改

Title		
Size: A3	Number	Revision
Date: 2017-9-	Sheet of	
File: E:\New development 2012-2013\...\Sheet1.Ddb	Drawn By:

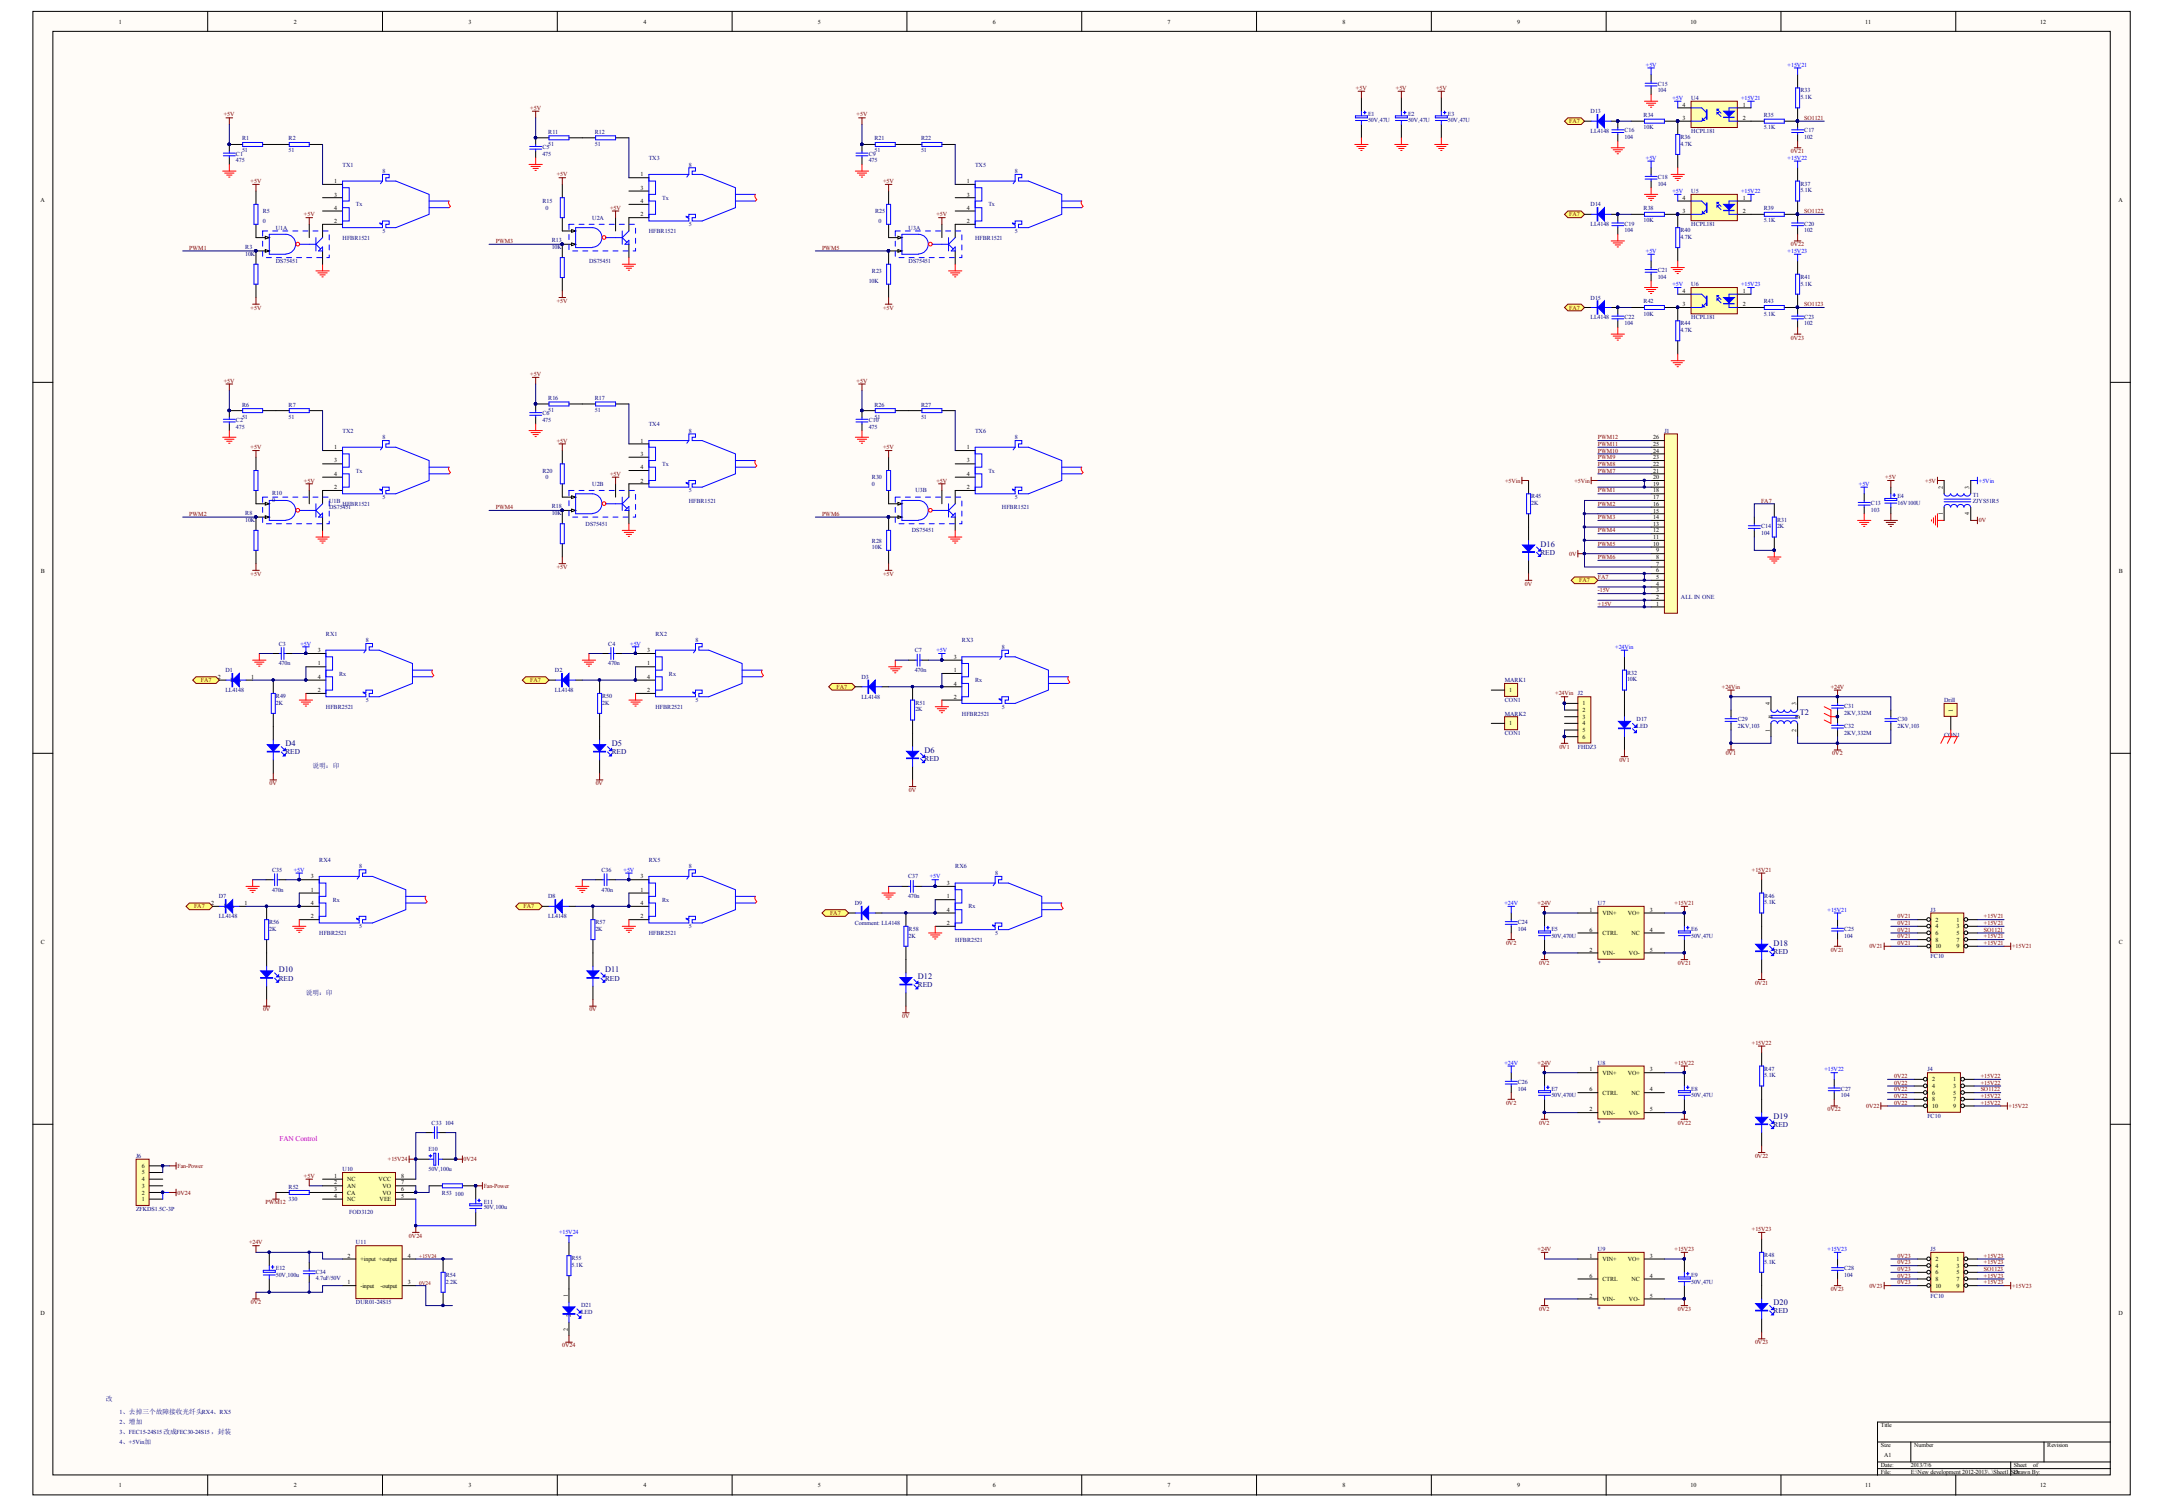
1、去掉三个故障接收光纤头RX4、RX5

2、增加

3、FEC15-24S15 改成FEC30-24S15 ，封装

4、+5Vin加
